(仮称) 第二中九州大仁田山風力発電事業

環 境 影 響 評 価 準 備 書

補 足 説 明 資 料

風力部会 補足説明資料 目次

盛土部標準断面

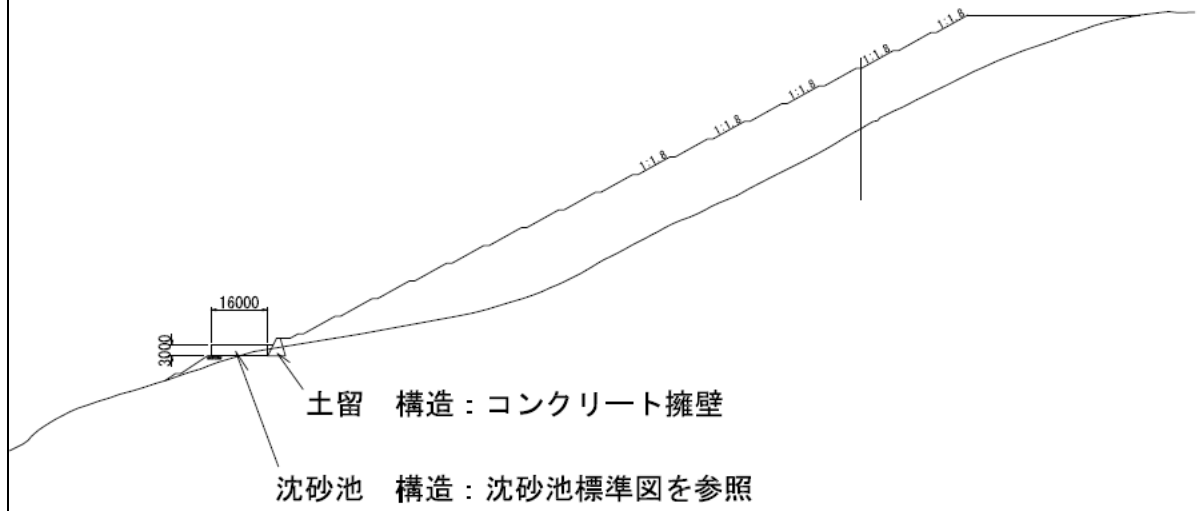
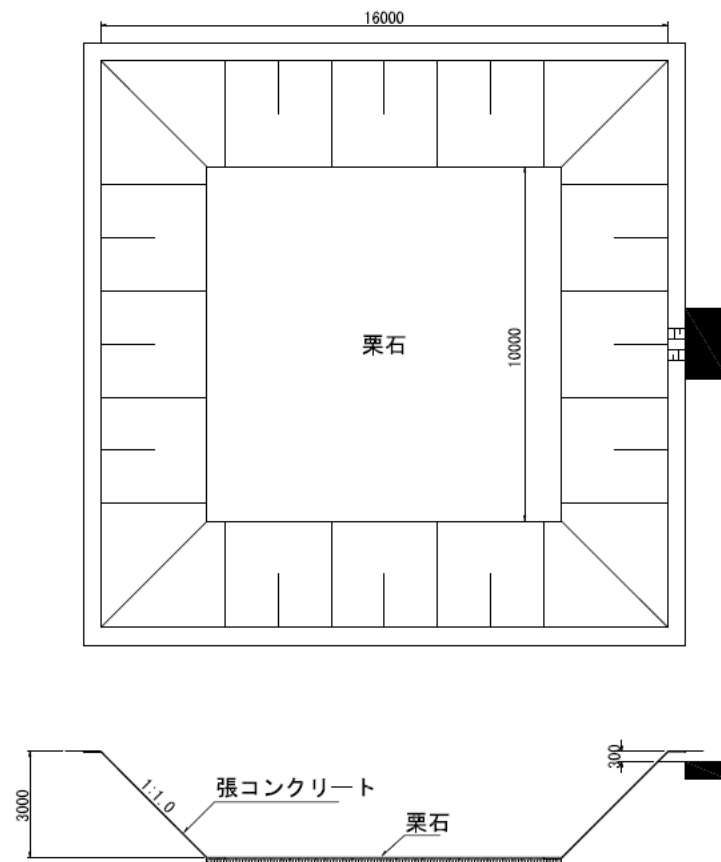
土捨て場の断面図を提示願います。

土捨て場の断面図は、以下のとおりです。

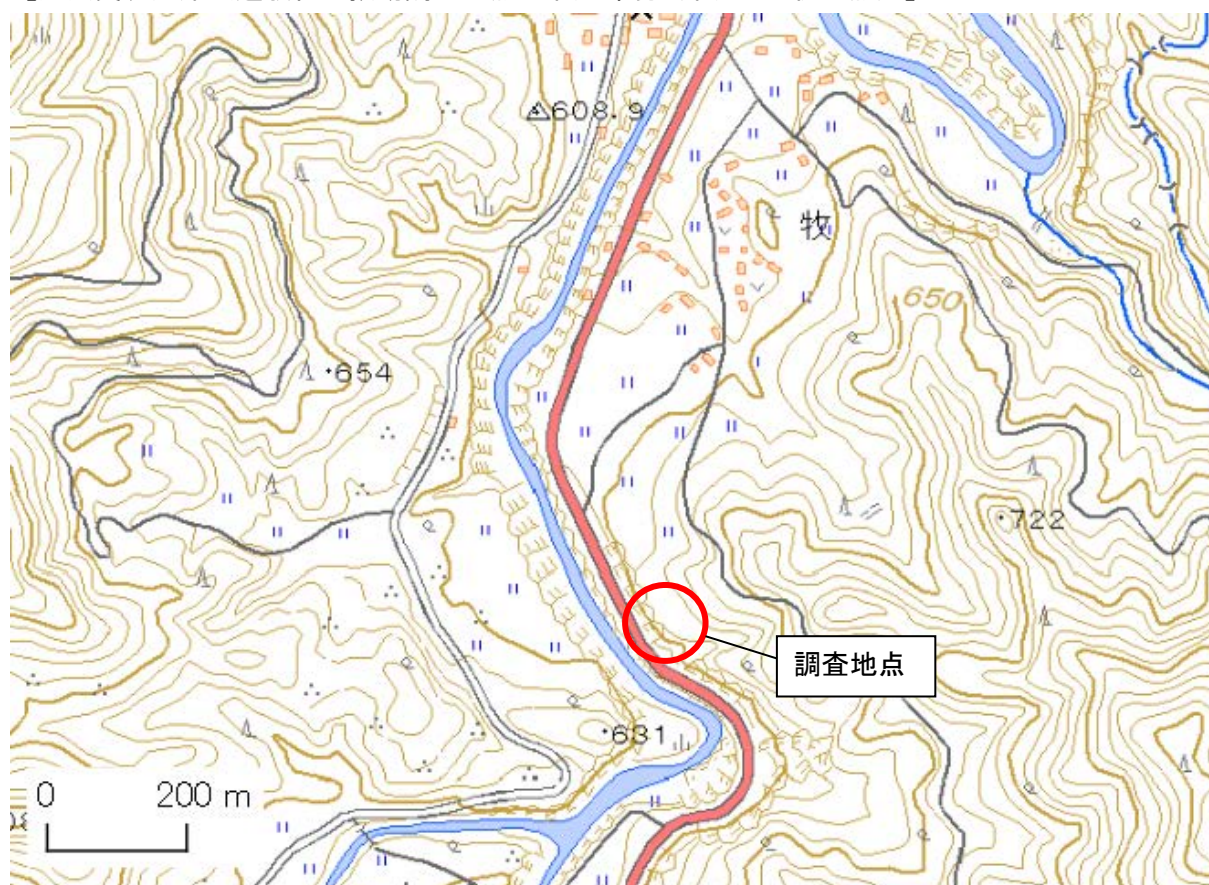
大気環境（大気質、騒音及び超低周波音、振動）の調査位置について、民家・道路・測定場所の関係がわかる大縮尺の図（500分の1～2500分の1程度）と測定環境の状況が分かる現地写真を見せてください。

調査位置の大縮尺及び現地写真は下記のとおりです。

第 10. 1. 4-4 図 (1) コウモリ類の時間別確認事例数 (B1 地点)

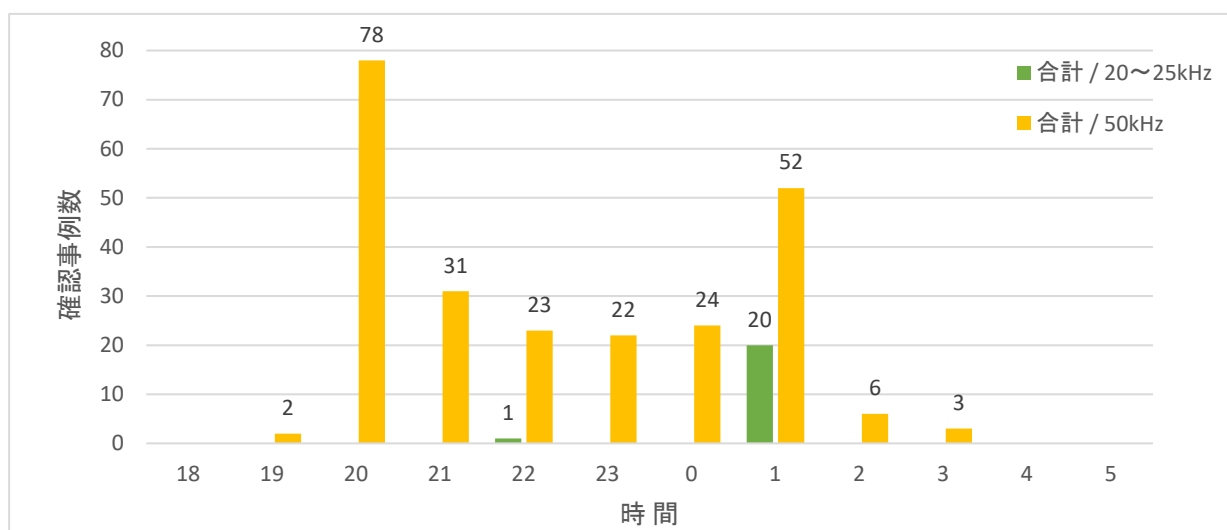
p. 544 確認事例数について、観測日数がそれぞれ11日と2日の合計であることを注記してください。

下記のとおり注釈を追記しました。

注：観測時間は平成 28 年 6 月 2 日 18 : 00～6 月 13 日 6 : 00

注：観測時間は平成 28 年 6 月 2 日 18 : 00～6 月 4 日 1 : 00

第 10. 1. 4-5 図(1) コウモリ類の風速別出現頻度(B1 地点)

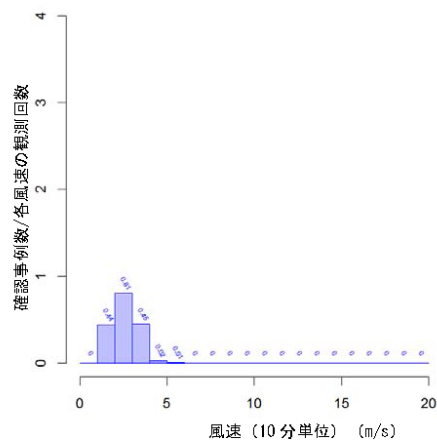
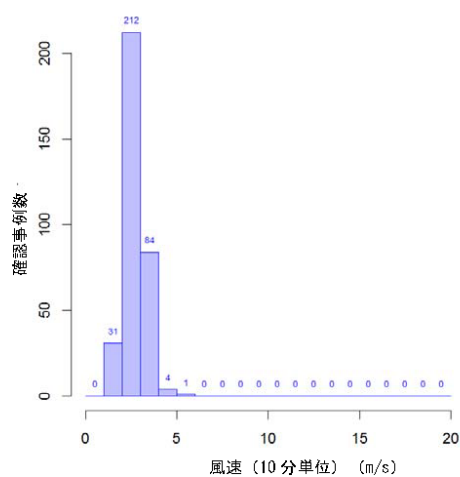
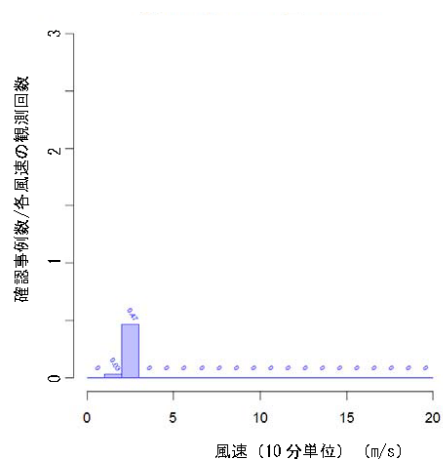
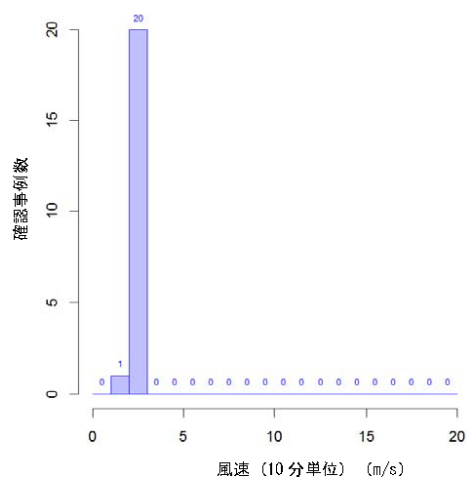
p. 545-546 右列の補正計算の方法（風速の出現頻度を考慮し，補正した風速）を説明してください。

風速階級ごとのコウモリの確認事例数(a)を、観測期間内におけるその風速の観測回数(b)で除して風速階級ごとの観測回数1回あたりのコウモリの確認事例を算出しております。

風速階級ごとのコウモリの確認事例数(a)を、観測期間内におけるその風速の観測回数(b)で除すことで、風速階級別出現頻度に対応したコウモリの確認事例数を示すことができると考えております。

なお、p. 545-546 右列のグラフの縦軸の表記とグラフ下の注釈を以下のとおり修正しました。

注：左列のグラフは風速ごとのコウモリ類の出現頻度を、右列のグラフは実測した風速の出現頻度を考慮し補正したコウモリ類の出現頻度である。

標高と生息密度の散布図

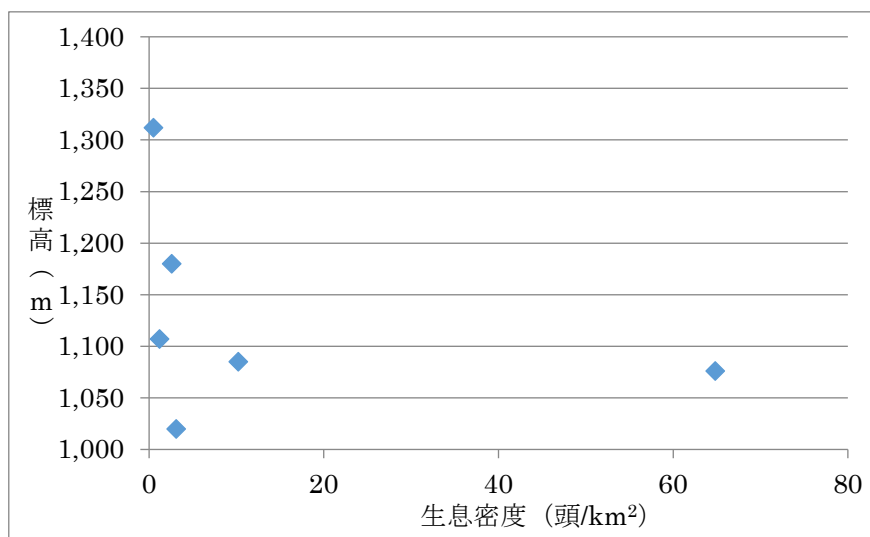
p. 550 10表のデータからでは標高が高くなると個体数密度が低く、とは言えないので削除もしくは修正してください。

標高と生息密度の相関をみたところ、相関係数は-0.315 であり、やや弱い負の相関がみられました。

図 1 年別の各エリアの改変区域までの最近傍距離

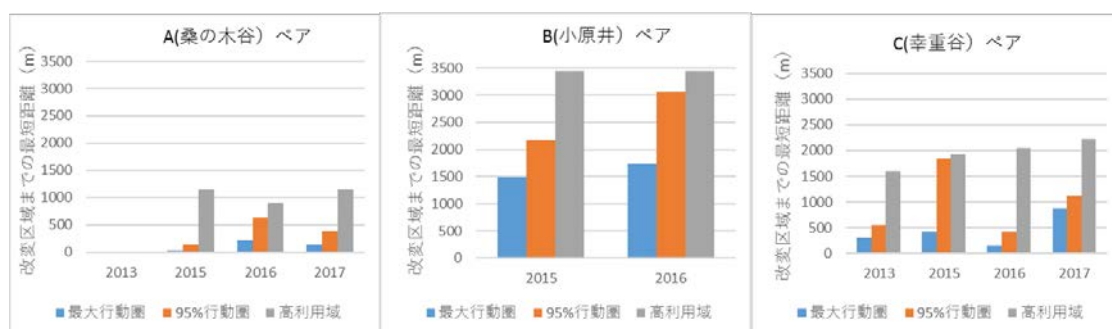
風車までの最接近距離を元に検証されているが、年ごとに行動圏の分布にばらつきがあるので、メッシュの最外殻又は高利用域で検証した方が良いのではないかと。

各ペアの調査年毎の最大行動圏、95%行動圏、高利用域を算出し、中九州大仁田風力発電所（Phase1）改変区域までの最近傍距離を算出いたしました（表 1 および図 1）。

各エリアについての変動（最も近づいたときと最も離れたときの差）を以下に示します。

A（桑の木谷）ペアでは、2015 年に比べて 2016 年と 2017 年で最大行動圏及び 95%行動圏がそれぞれ改変区域より遠ざかっています。一方、高利用域については、2015 年に比べて 2016 年が改変区域に近くなっていますが、これは巣の位置が改変区域側に近くなったことによるものと推測されます。B（小原井）ペアについては、巣の位置が改変区域から最も離れていることを反映して、改変区域から高利用域までの離隔にほとんど変動はありません。C（幸重谷）ペアについては、年により最大行動圏、95%行動圏、高利用域ともに変動があります。

<出現回数と採餌好適性指数の相関図>

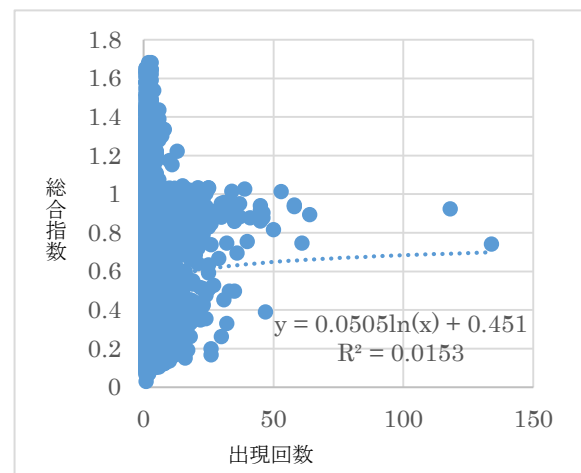
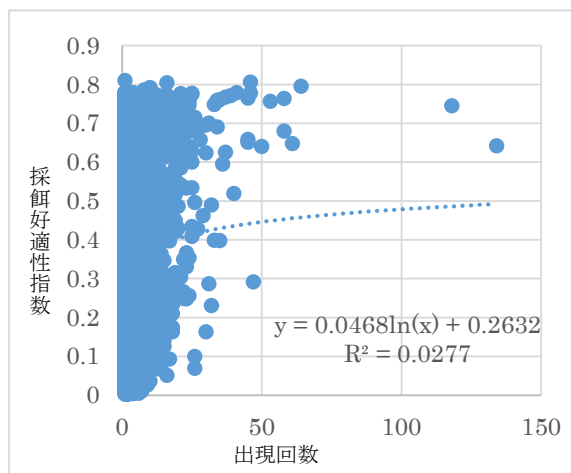
高頻度利用域のメッシュ当たりの出現率と採餌環境の好適性、総合指数との相関は何でしょうか。

メッシュ毎の出現回数と採餌環境の好適性、総合指数との相関図は以下のとおりです。

非線形モデルの当てはまりが悪く、モデルの構築は難しいと思われます。

<重ね合わせの考え方（相乗平均の場合）>

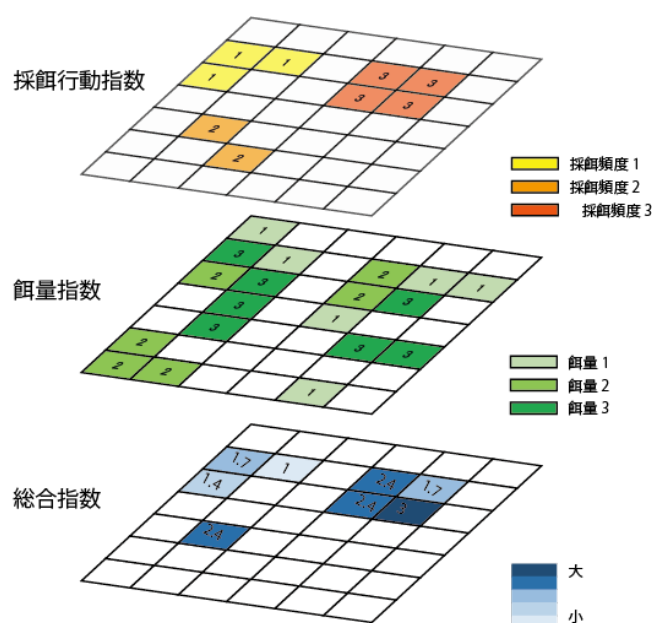
採餌好適環境指数と餌量指数を相加する意味は何でしょうか。そもそも推定した採餌好適環境と餌量指数が整合していないことの意味をどのように考えるのでしょうか。

採餌好適環境と餌量指数が整合していないことの意味については、餌量があっても採餌に適していない環境なら採餌は不可能であり、一方で採餌環境が良くても餌量がなければ採餌は行わないと考えております。このことから両者が整合していないことは餌量が多いところで必ず採餌を行うものではないことを意味していると考えます。

その上で、両者を相加する意味は、採餌好適性指数は「採餌行動の発生確率」であり、餌量と重ね合わせることで、ある場所の餌量に対して、その場所に採餌に行く確率がどれくらいであるのかを示すものであると考えます。

本地域のクマタカの採餌行動の特徴は、Maxent の結果によると主に広葉樹林において採餌行動を行い、針葉樹林ではあまり好適ではない傾向にあるといえます。一方で、餌量はクマタカの利用しない針葉樹林でも多いとされており、そのまま評価すると本来採餌を行わないはずの針葉樹林での餌量を過大評価してしまうものと考えます。準備書では相加平均を用いましたが、採餌好適性指数は「採餌行動の発生確率」であることを踏まえ再検討した結果、重ねあわせの手法については、相加平均ではなく相乗平均のほうが妥当であると考えられることから、相乗平均での再計算を検討いたします。
